# REGULERINGSPLAN FOR ØRLAND HOVEDFLYSTASJON.

TILLEGGSNOTAT NR 05 – UTDYPING  
AV STØYKONSEKVENSER.  
PRESISERINGER TIL  
TEMAUTREDNING STØY

*29.04.2014*

Figur 10.2: Maksimalt lydnivå på dagtid,  $MFN_{day}$ . Koteverdier fra 115 dBA og nedover i trinn på 5 dB. Rullebane, avgangsprofiler og flygemønstre som for alternativ 1 i KU pr. juni 2013. Høyde 4 meter over terreng.

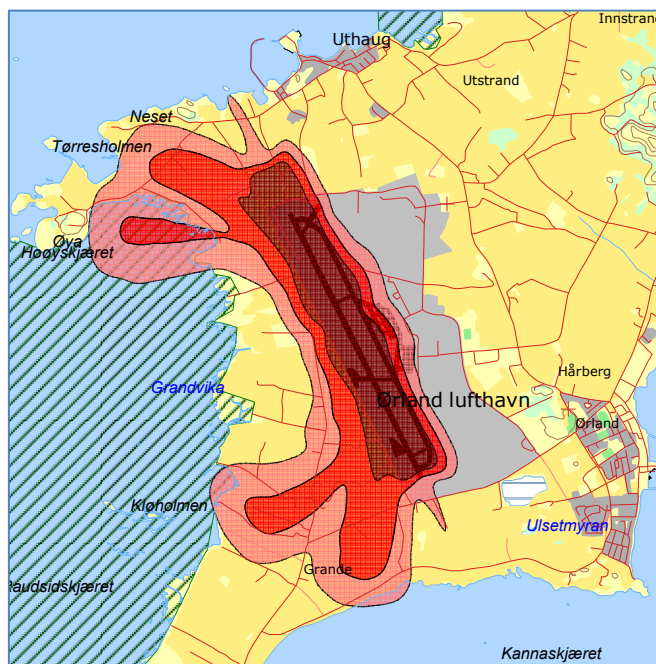
Det er korrekt påpekt at det tilsynelatende er et avvik mellom figur 10.2 og figur 6.3.

Avviket skyldes to forhold:

1. Det er benyttet flyprofiler fra ulike utredningstidspunkter av alternativ 1.
2. Modellene i beregningene for de to figurene er forskjellige for de flyoperative flatene rundt hangarer og vedlikeholdsbygg.

Høsten 2013 ble det gjort endringer i avgangsprofilene som lå til grunn for alternativene som ble utredet, bl.a. alternativ 1 i KU. Endringene kom etter tilbakemeldinger fra operativt miljø og innspill i samrådsprosessen som ble gjennomført høsten 2013. Disse endringene medførte at utbredelse av både ekvivalent og maksimalt lydnivå ble endret i forhold til tidligere versjoner av alternativ 1. Figur 6.3 i temautredningen er utarbeidet etter disse endringene, mens figur 10.2 er utarbeidet før disse endringene og er ikke oppdatert etter endrede flyprofiler.

Kapittel 10 og figur 10.2 gjelder arbeidsmiljøstøy. Kravene til støy i arbeidsmiljø er ikke definert som områdenivåer, men som samlet støydose over en definert tidsperiode uavhengig av hvor arbeidstakeren befinner seg, samt som peak-verdi fra enkelthendelser. Figur 10.2 og 10.1 er således kun orienterende i forhold til hva man kan forvente av støybelastning og støydose for opphold i ulike områder på flystasjonen og gir ikke grunnlag for vurdering av støybelastning og sammenlikning med krav og grenseverdier hjemlet i plan- og bygningslovgivningen med tilhørende forskrifter og retningslinjer som legges til grunn for områdene utenfor flystasjonen.

I modellen som ligger til grunn for figur 10.2 er det tatt hensyn til flyoperativ aktivitet rundt hangarer samt at det er lagt inn prinsipløsninger for voller og bygninger i området for nye kampfly slik planene forelå våren 2013. I modellen for støy til omgivelsene utenfor flystasjonen, som bl.a. ligger til grunn for figur 6.3, er disse forholdene ikke tatt med.
